Le 4 novembre 2022

**Ministère de l'Environnement, de la Lutte contre les changements climatiques, de la
Faune et des Parcs (MELCCFP)**

Objet : Lettre de réponse
Analyse environnementale – Demande d'engagement et d'informations
complémentaires dans le cadre du projet de restauration environnementale du
site d'une ancienne usine d'alliage de ferromanganèse à Beauharnois
V/Dossier n° : 3211-02-231
N/Document n° : 607871-EG-L10-00_Lettre_réponse

Figure 1: Extrait de la figure 3 de la note technique (datée le 14 août 2019) qui montre l'évaluation de la stabilité statique tel que prévu à la Station 0+151 avec tapis

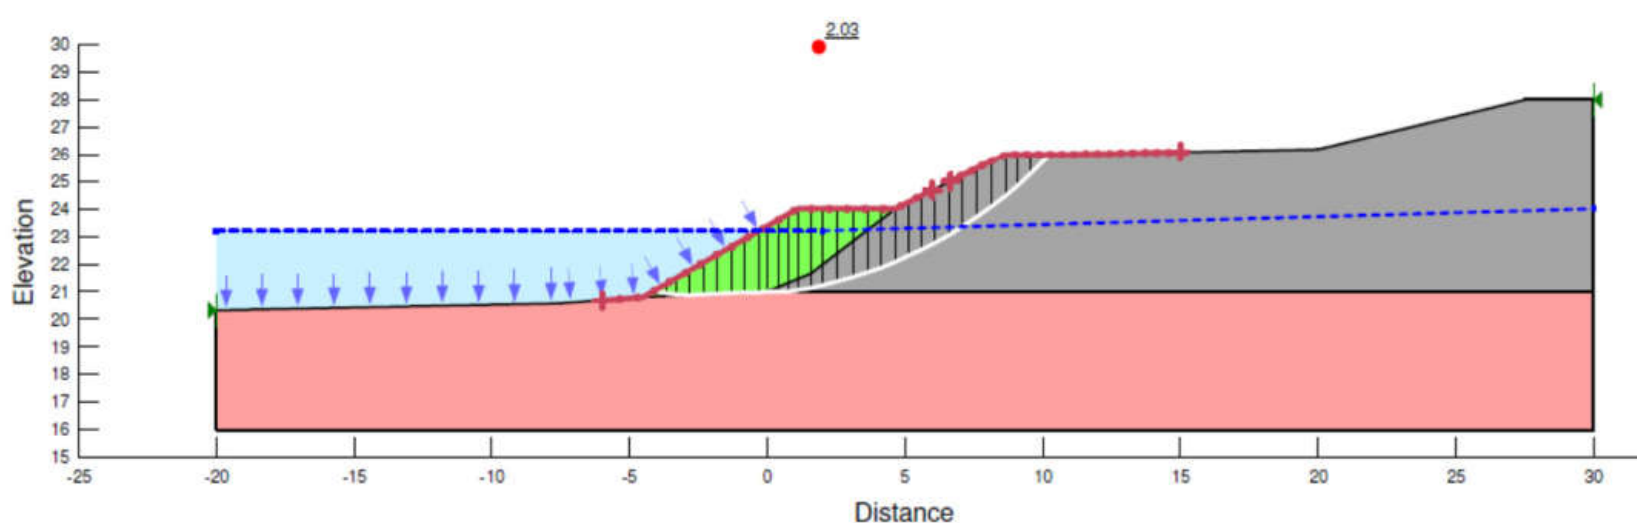
- 2- Les dessins 8b, 8c et 8d présentés à l’annexe 2 du Plan de restauration de la rive (SNC-Lavalin, 2022b) indiquent la présence d’une clé d’enrochement. Comme l’objectif de la clé est de prévenir le glissement de l’enrochement vers le bas de la pente et assurer la stabilité à long terme de l’ouvrage, elle est généralement située au pied et devant celui-ci, et non en dessous, pour qu’elle puisse jouer son rôle structurel adéquatement. Veuillez préciser les paramètres de conception de la clé d’enrochement et fournir les superficies d’empiètement anticipées en littoral et en rive selon les différents types de travaux (clé, enrochement, déblai, recouvrement, mur de béton proposé, et ce, pour chacun des trois axes.

Il est entendu que le concept retenu par le client à ce moment est celui qui consiste en la stabilisation avec des encrochements ayant une inclinaison de 1,75 H : 1,0 V jusqu'au niveau géodésique de 24,0 m. Au-dessus de ce niveau, le sol de recouvrement est reprofilé avec une inclinaison de 3H : 1V et protégé à l'aide d'un tapis en béton-câble (ou équivalent) qui peut éventuellement être végétalisé, et ce jusqu'au niveau géodésique de 25,9 m.

Compte tenu des données géotechniques limitées le long du talus et à la base du talus (en particulier, certaines observations visuelles d'affleurement du roc à certains endroits), le concept retenu a été analysé (figure 1) en considérant que le roc est intercepté à la base du talus (sous l'emprise de l'encrochement).

CLIENT :		 	
PROJET : PLAN DE RESTAURATION DE LA RIVE			
ENDROIT : 61, BOULEVARD DE MELOCHEVILLE BEAUHARNOIS (QUÉBEC)			
TITRE : SCÉNARIO DE RESTAURATION PROPOSÉE COUPE B - MURET DE BÉTON			
ÉCHELLE : AUCUNE			
DATE :	DOSSIER :	RÉV.	DESSIN :
2022-11-03	607871-2022-PR	00	01b

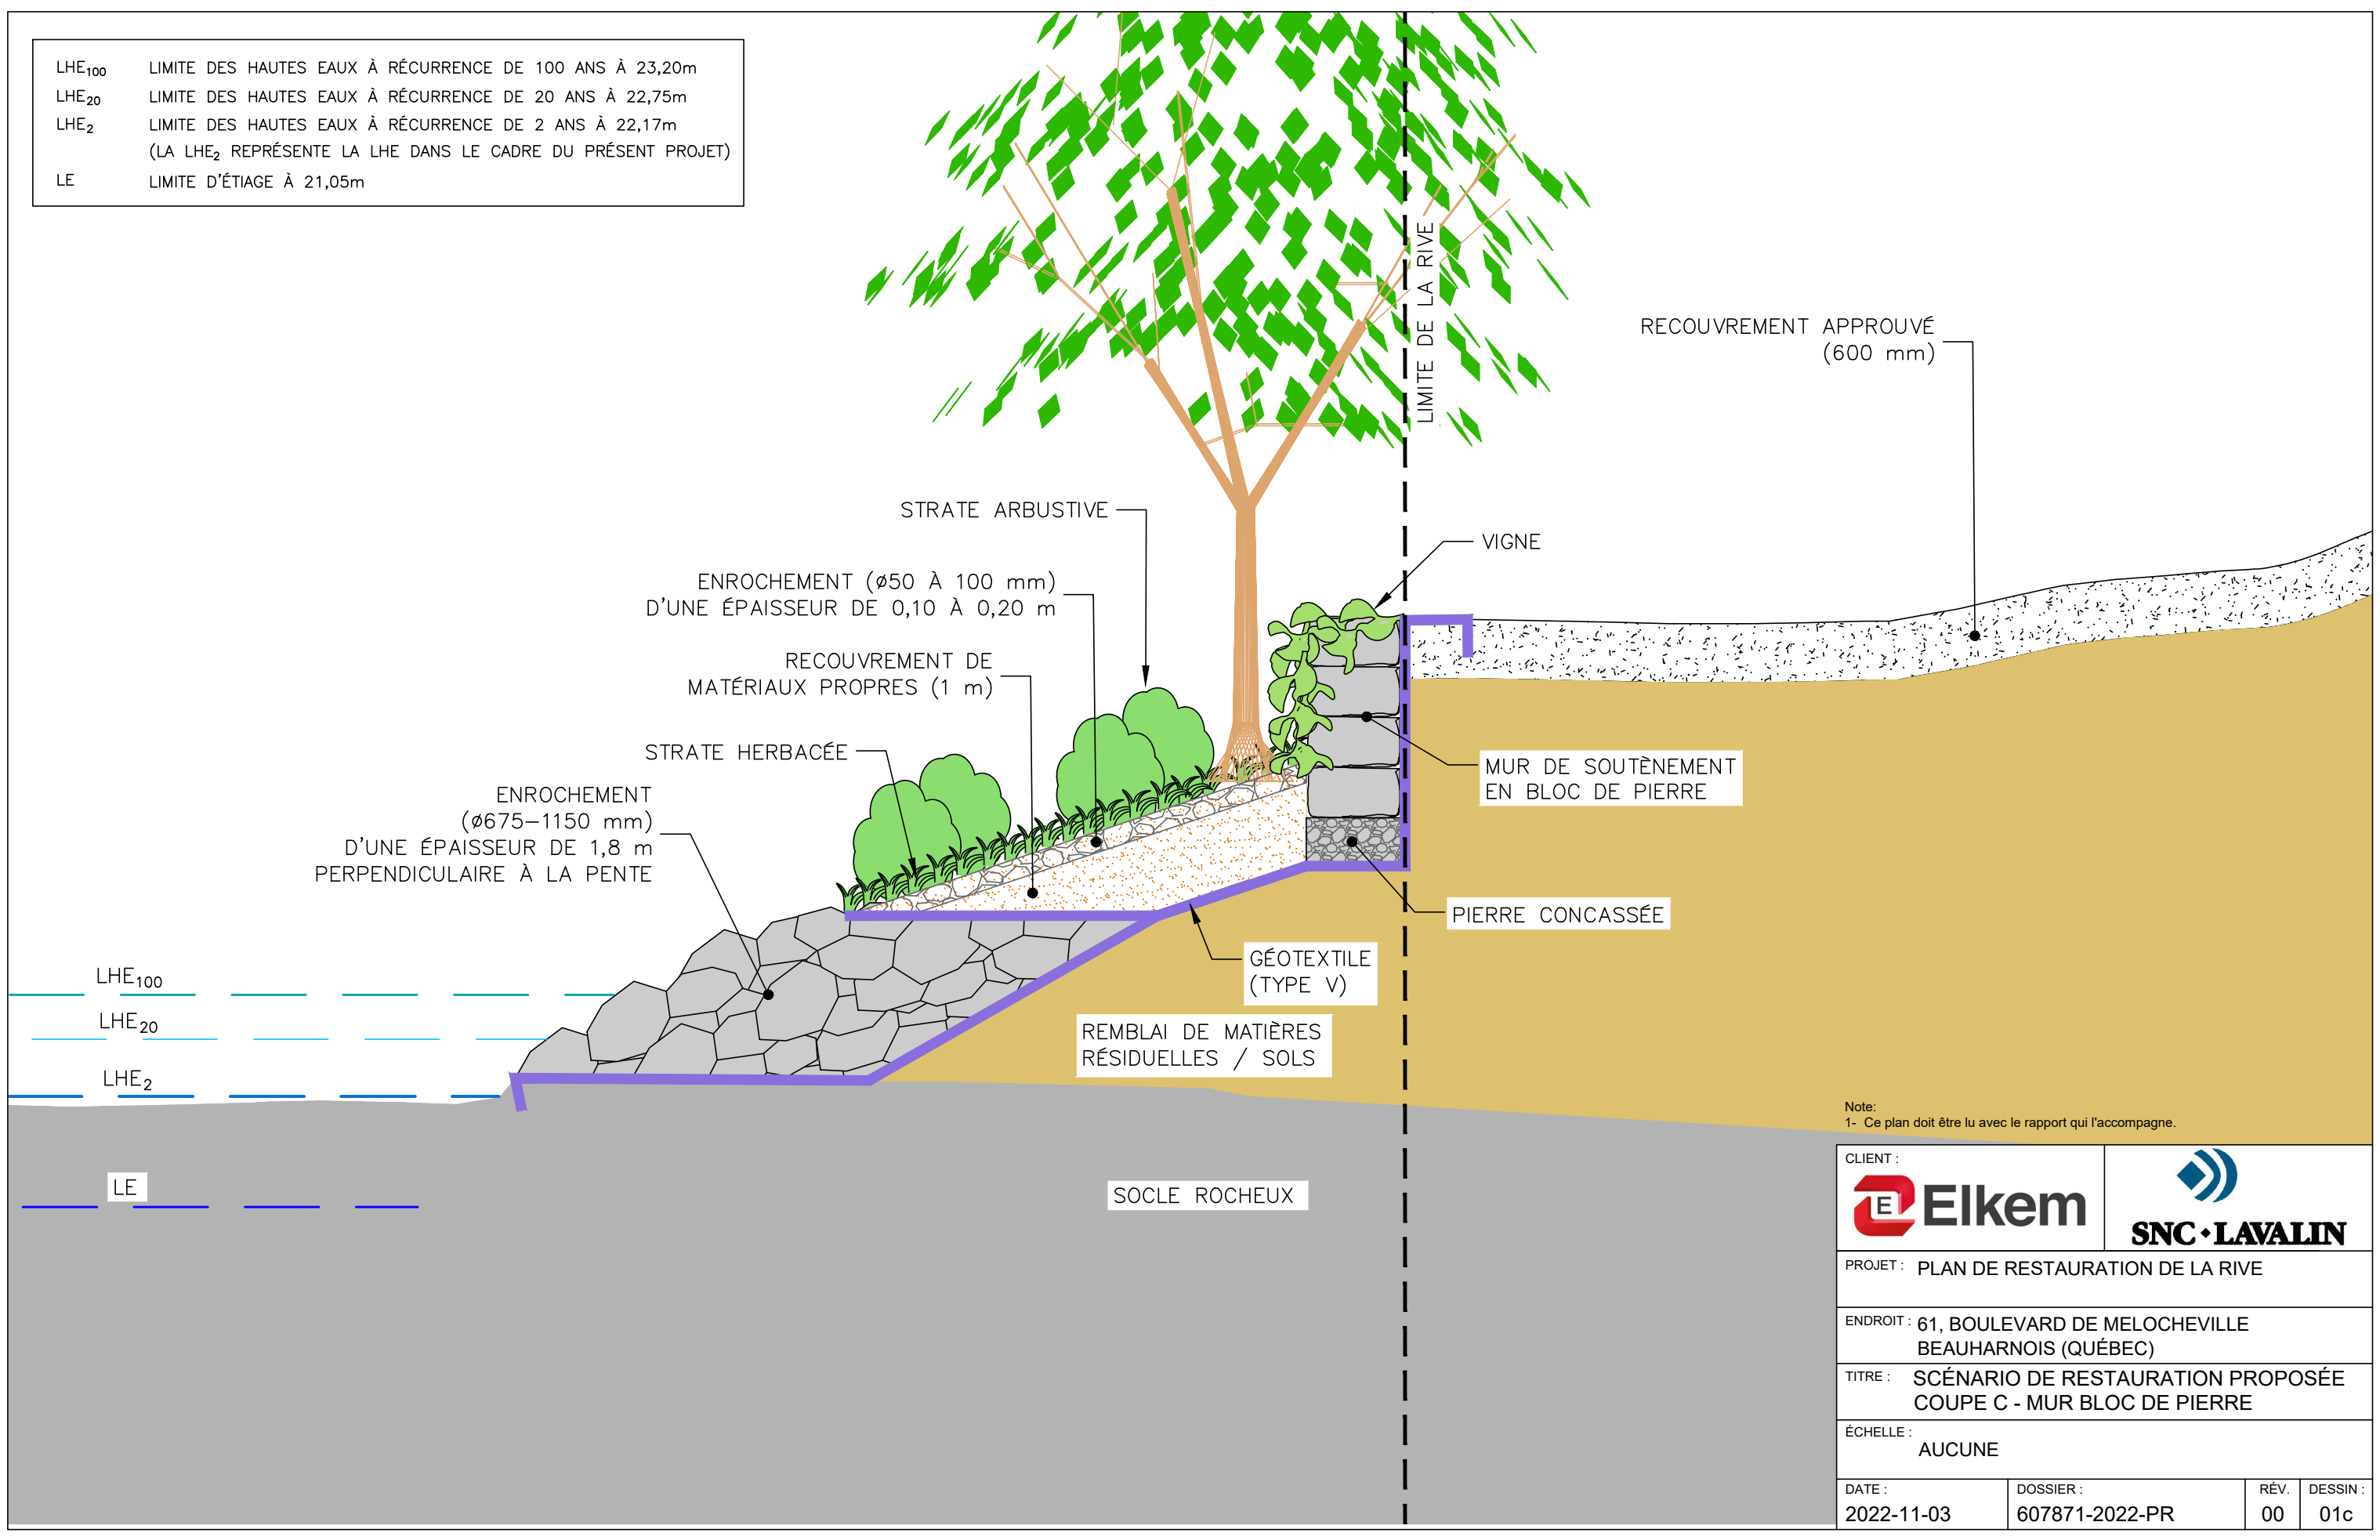
- 4- Le Plan de restauration prévoit la mise en place d’un muret de soutènement formé de blocs de béton qui occupera un volume total de 570 m³ dans la rive (SNC-Lavalin, 2022b, section 3.5.2). Afin de minimiser l’artificialisation de la rive et maximiser les superficies en habitat de qualité pour la flore et la faune, évaluer si celui-ci pourrait être remplacé par un concept de stabilisation alternatif ou la possibilité de le déplacer hors rive, et présenter les résultats de cette évaluation. Dans le cas où aucune autre alternative n’est envisageable, fournir une justification détaillée de la nécessité de ce muret en béton à cette localisation précise.

Solution en haut de talus	N° dessin associé	Superficie d’artificialisation de la rive (Vue en plan)	Avantages	Inconvénients
Muret de bloc de béton	01b (COUPE B)	385 m ²	Protège la faune de l’accès à la zone industrielle qui serait composée notamment d’une voie de circulation de véhicules lourds en bordure de la rive.	Diminue de 4,8 % la superficie de l’habitat de la faune et de la flore.
Muret de béton coulé	01d (COUPE D)	115 m ²	Protège la faune de l’accès à la zone industrielle qui serait composée notamment d’une voie de circulation de véhicules lourds en bordure de la rive. Diminue de 1,4 % la superficie de l’habitat de la faune et de la flore – faible impact	Mise en place plus complexe.
Remblai renforcé végétalisé (Terramesh®)	01e (COUPE E)	0 m ²	Plus grande superficie de l’habitat de qualité pour la flore et la faune.	Négociation nécessaire avec le propriétaire du site.
Muret de pierre (bloc de roc)	01c (COUPE C)	385 m ²	Protège la faune de l’accès à la zone industrielle qui serait composée notamment d’une voie de circulation de véhicules lourds en bordure de la rive.	Diminue de 4,8 % la superficie de l’habitat de la faune et de la flore. Impact financier important.
